BLAU BORGIO S.r.l.
Cap. Soc. € 100.000,00 i.v. - Sede Legale: Via G.Fantoli, 6/15 - 20138 Milano - C.F./P.IVA 05076880961 - R.E.A. 1795376
Sede Amm.: Cime di Leca, 30 - 17031 Albenga (SV) - Tel. +39.0182.560474 - Fax +39.0182.560304

Oggetto: **STRUMENTO URBANISTICO ATTUATIVO DI INIZIATIVA PRIVATA – RISTRUTTURAZIONE URBANISTICA, AI SENSI DELL'ART. 3, COMMA 1, LETT. F) DPR 6 GIUGNO 2010 N. 380 E DELL'ART. 16 LEGGE REGIONALE 6 GIUGNO 2008 N. 16, DELLE NUOVE SOTTOZONE B1 TER, B1 QUATER E BT BIS DEL PIANO REGOLATORE GENERALE DEL COMUNE DI BORGIO VEREZZI – OSSERVAZIONI PERVENUTE**

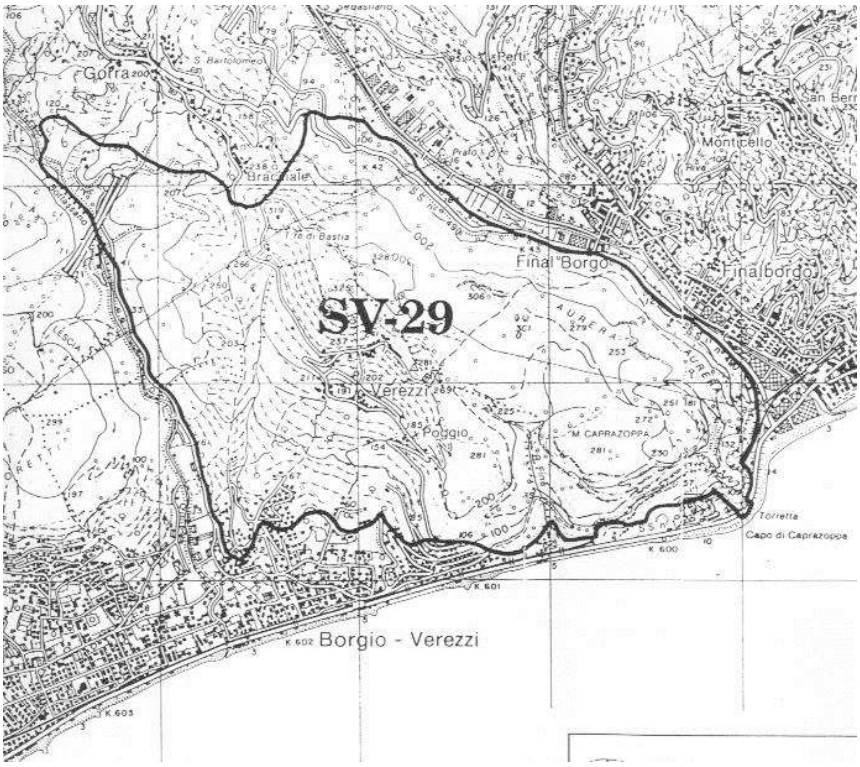
5. Circa l'asserita incompatibilità dell'intervento previsto dallo SUA con la LR 39/2009, occorre prima di tutto chiarire la dimensione relativa delle aree coinvolte.

Se poi si confronta la modesta area di 1.285 mq con la superfice dell'area carsica compresa all'interno della circoscrizione amministrativa del Comune di Borgio Verezzi (estesa per circa 1.747.420 mq), come rappresentata dall'immagine tratta dal civico sito internet e di seguito riportata,

si scopre che tra la prima e la seconda il rapporto è 0,00074 (proprio così: 74 centimillesimi).
Ma la superficie dell'area carsica censita come SV 29, cioè la seguente, è pari a 3.102 ha, cioè

31.020.000 mq. Il rapporto con la superficie coperta di progetto nel sito A diviene 1.285 mq / 31.020.000 mq = 0,000041. Vale a dire: 41 milionesimi.
L'intervento di (massiccia?) impermeabilizzazione suggestivamente descritto dall'Associazione si riduce, come si vede, a ben poca cosa.
Peraltro il progetto di SUA prevede lavori di sbancamento rispettosi della morfologia collinare esistente che andranno ad interessare la coltre terrosa ed i riporti (in particolare nell'area dell'ex-cinema), lambendo nelle parte interna dello scavo la roccia ed il regolite della stessa. Gli scavi sono previsti da un piano di base su Via Trento Trieste (localizzazione dei futuri box interrati) che, alla luce delle conoscenze attuali, risulta ben al di sopra del sistema ipogeo profondo di natura carsica del ramo sotterraneo delle grotte di Valdemino.
A conferma di questa tesi concorrono diversi elementi:

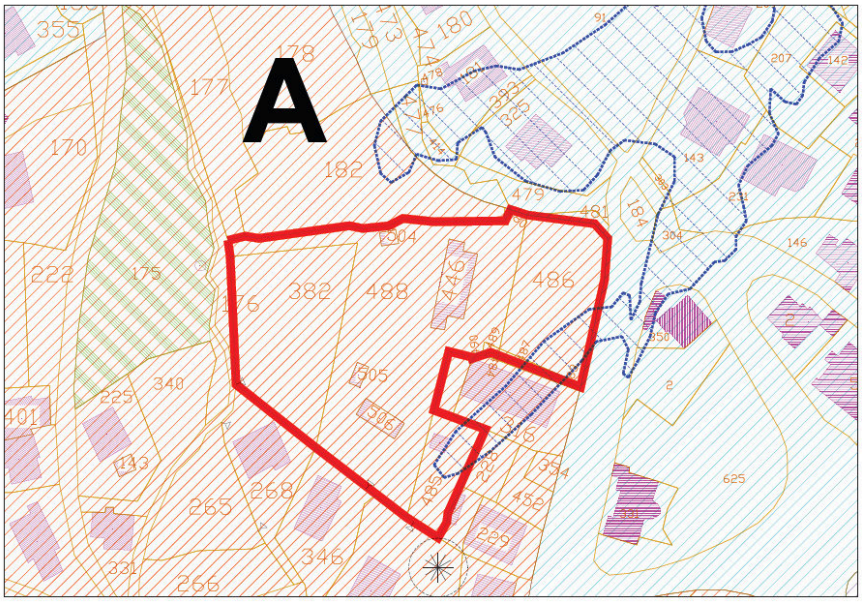
1. sarebbe "stato ridisegnato un rilievo semplificato della grotta sopra a una carta catastale digitale" e che "**TALE SOVRAPPOSIZIONE** (realizzata nel 2012 dai redattori del SAU in oggetto) **È DEL TUTTO ERRATA**, come si può ben vedere ANCHE da un documento ufficiale contenuto nel vigente PRG di Borgio Verezzi (la sovrapposizione della planimetria della grotta alla Carta Tecnica Regionale scala 1:5.000" allegata all'osservazione [*la sottolineatura, il maiuscolo e il grassetto sono nel testo originale, NdR*];
2. il "ramo meridionale della Grotta Valdemino" si troverebbe "quindi completamente (e non solo parzialmente) sotto il sedime dell'ex cinema all'aperto" e che la relazione geologica sarebbe "quindi basata su un dato di partenza in buona parte errato";

La vera e propria accusa formulata dalle Associazioni merita perciò di essere respinta con decisione.
A tale scopo devo precisare che la cartografia digitale in scala 1:5000 utilizzata per lo SUA non è altro che il PRG su catastale trasposto, dalla versione cartacea, a cura del Comune di Borgio Verezzi.
Gli estensori dello SUA si sono limitati a utilizzarne stralci, talvolta cambiando i colori per rendere più leggibile la cartografia, e comunque senza intervenire sulle perimetrazioni ivi rappresentate.
Tutto ciò è facilmente appurabile se solo si avesse la pazienza di consultare il sito internet del Comune di Borgio Verezzi, alla pagina http://www.comuneborgioverezzi.gov.it/?page_id=12, ove è consultabile il cosiddetto Sistema Informativo Territoriale.
Ed ecco la schermata iniziale.

La parte utilizzata per l'elaborazione dello SUA è la seguente.

Tale stralcio va messo a confronto con quello inserito in vari elaborati dello SUA, e cioè con il seguente.

Non è difficile verificare che, al di là dei colori impiegati, le perimetrazioni sono identiche.

ALLEGATO N. 2 – OSSERVAZIONI S.U.A. DI INIZIATIVA PRIVATA del Comune di Borgio Verezzi

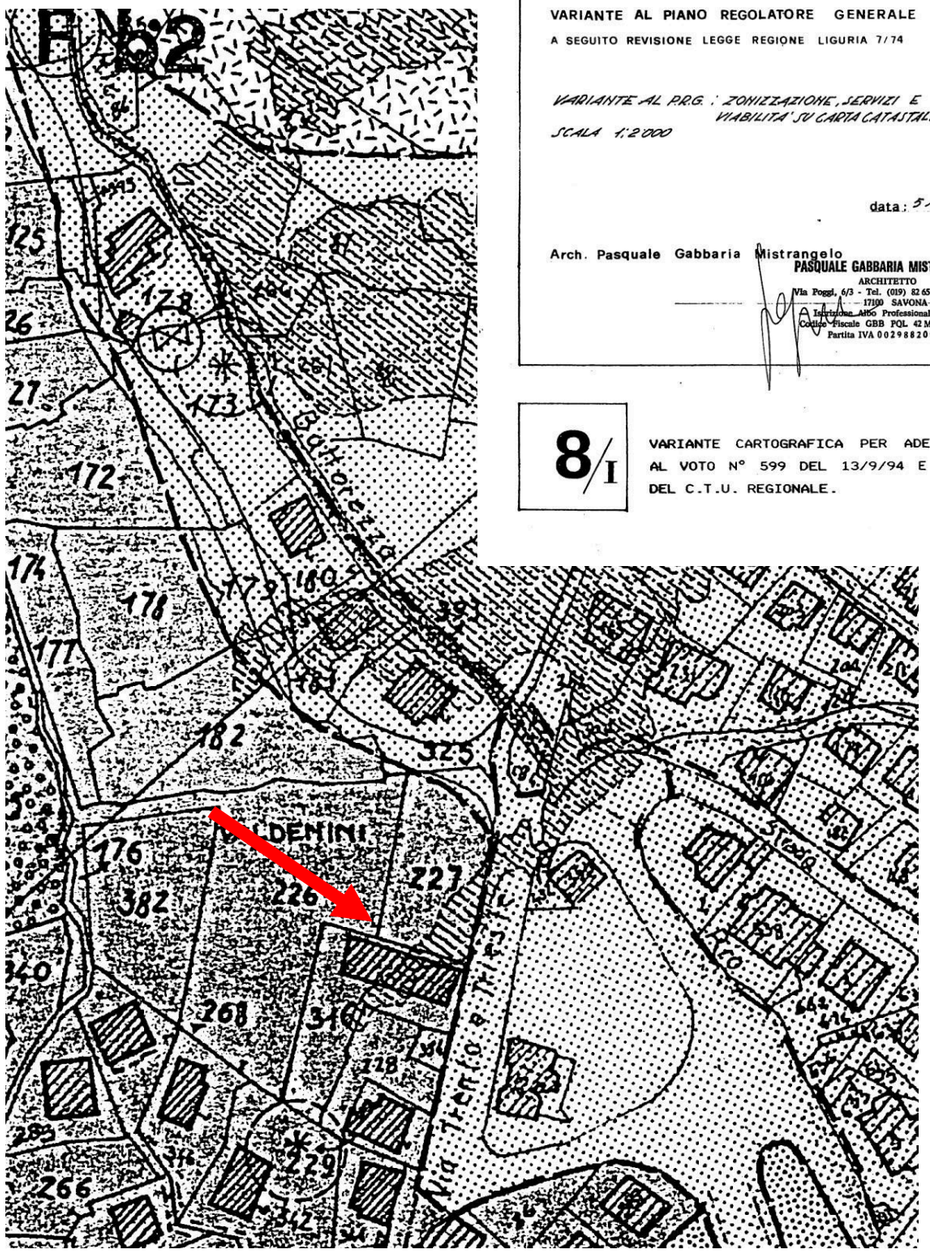
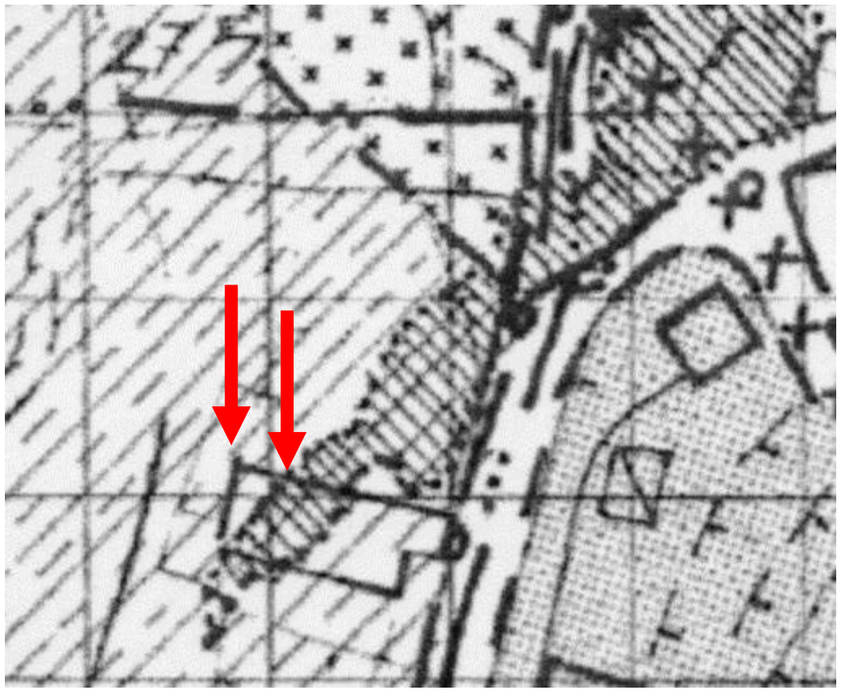
Estratto da Tavola di cartografia del vigente PRG di Borgio Verezzi, che riporta in modo ufficiale e preciso la sovrapposizione della "Grotta Valdemino rispetto alla cartografia superficiale (Carta Tecnica Regionale): SOVRAPPOSIZIONE BEN DIVERSA DA QUELLA ERRONEA E SBAGLIATA CHE E' INVECE STATA usata nel SUA !

Detta cartografia, allegata sub n. 2 all'osservazione delle Associazioni, è chiosata, con l'usuale abuso di sottolineature e caratteri maiuscoli, quasi che l'abbondante uso delle risorse di formattazione del programma di videoscrittura potesse conferire autorevolezza al "documento" esibito.

Nonostante ciò, la cartografia come sopra esibita è diversa dalla zonizzazione del PRG vigente custodita in Comune.

ALLEGATO N. 2 – OSSERVAZIONI S.U.A. DI INIZIATIVA PRIVATA del Comune di Borgio Verezzi

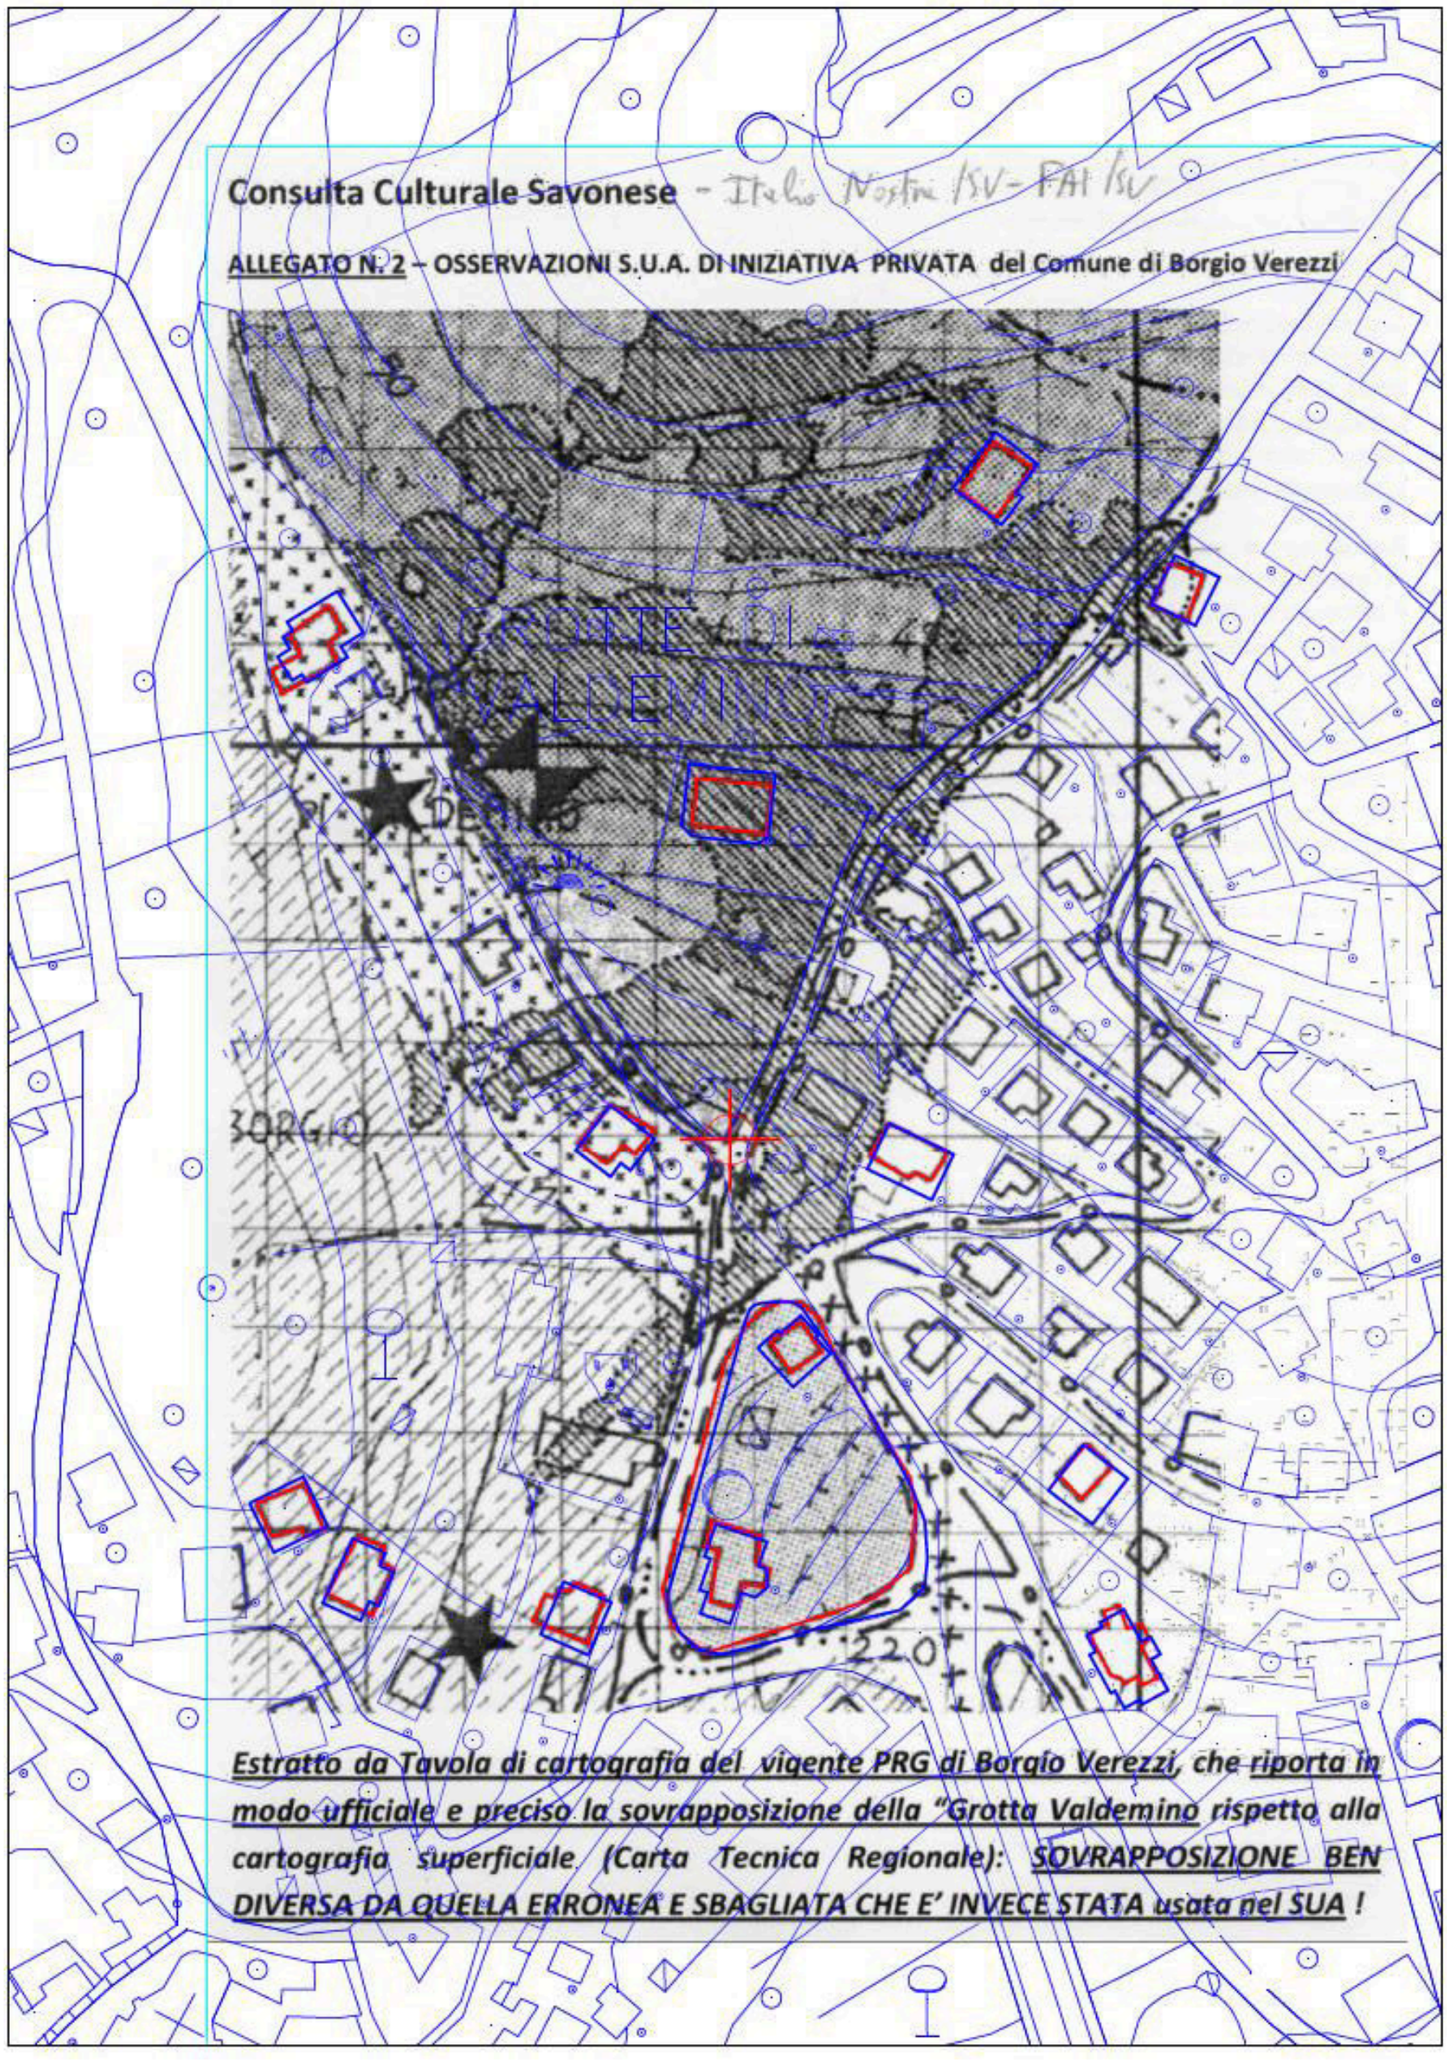
Estratto da Tavola di cartografia del vigente PRG di Borgio Verezzi, che riporta in modo ufficiale e preciso la sovrapposizione della "Grotta Valdemino rispetto alla cartografia superficiale (Carta Tecnica Regionale): SOVRAPPOSIZIONE BEN DIVERSA DA QUELLA ERRONEA E SBAGLIATA CHE E' INVECE STATA usata nel SUA !

Malgrado l'evidente difetto probatorio della cartografia in parola, ho comunque provveduto alla sua sovrapposizione con la carta tecnica regionale digitale.
L'esito non è stato però soddisfacente, perché le due cartografie non possono essere messe a registro.
La sovrapposizione, ottenuta con la cautela di curare la coincidenza di un punto posto circa al centro della cartografia fornita dalle Associazioni con un omologo punto della cartografia digitale, è di seguito riportata.
È evidente l'impossibilità di fare corrispondere la sagoma degli edifici e le forme del terreno raffigurati, rispettivamente, nelle due cartografie.
Per comodità di rappresentazione ho evidenziato con tratto rosso più spesso la sagoma di alcuni edifici e quella dell'area posta alla diramazione tra via Trento e Trieste e via Battisti riportate nella cartografia prodotta dalle Associazioni e in blu (sempre a tratto spesso) quella degli omologhi edifici ed area presenti nella carta tecnica digitale.

In altre parole. Anche qualora lo stralcio planimetrico qui considerato fosse effettivamente estratto da un elaborato ufficiale del PRG, la sua affidabilità cartografica sarebbe assai discutibile. Ed è il motivo per il quale il Comune ha proceduto alla trasposizione del PRG medesimo riportandone le perimetrazioni su di una ben più attendibile base digitale.

Mi sembra di avere pertanto dimostrato come la pretesa delle Associazioni di attribuire il valore di riferimento alla cartografia da esse prodotta non sia, con tutta evidenza, oggettivamente sostenibile.

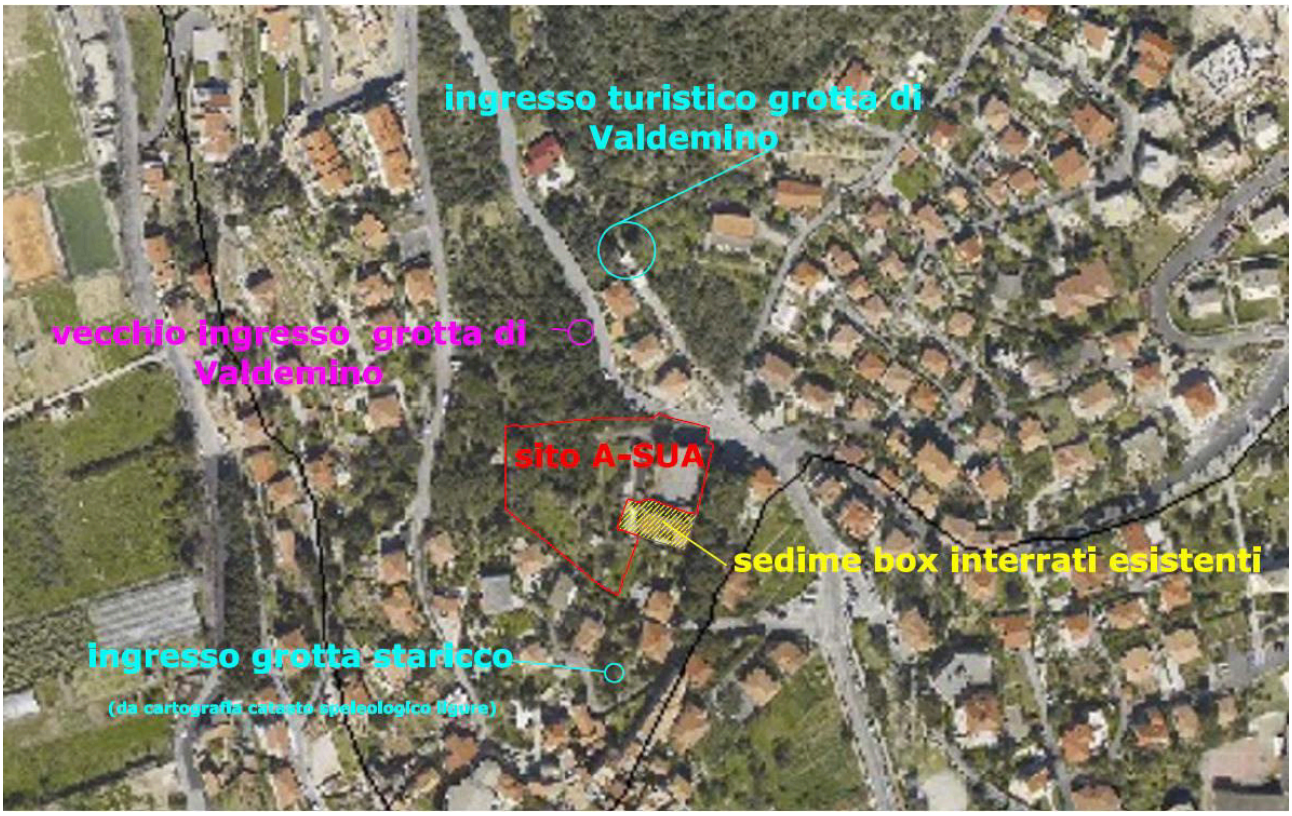
6. le prescrizioni dell’art. 27 delle NA del PRG andrebbero rispettate non solo per la grotta di Valdemino, “ma per tutte le grotte che ricadono nel perimetro dello S.U.A.”, quindi anche per la grotta Staricco il cui imbocco si troverebbe “a pochi metri di distanza dal lato Sud della perimetrazione dello S.U.A., mentre la grotta” si spingerebbe “ in buona parte proprio sotto all’area interessata dallo S.U.A.”; lo sviluppo di detta grotta si sarebbe pertanto dovuto riportare sulla planimetria del PRG ed “estendere l’analisi [*geotecnica, NdR*] quindi anche alla zona sud-ovest dello S.U.A.”;

5. Valgono a questo proposito le considerazioni svolte per l'osservazione della Delegazione Speleologica, alle quali faccio integrale rinvio.
6. L'ingresso della grotta Staricco è posto ad una distanza di oltre 50-60 m dagli interventi previsti sul lato sud del perimetro dello SUA. Tale grotta è riportata nel catasto speleologico regionale al n° LI-SV-136. Essa è localizzata in loc. Casa Nari ad una quota di 32 m slm, come da planimetria di seguito riportata (Cartografia ufficiale scheda censimento catasto speleologico ligure con indicazione ubicazione grotta Staricco - in rosso - con sovrapposizione limiti SUA - in verde -).
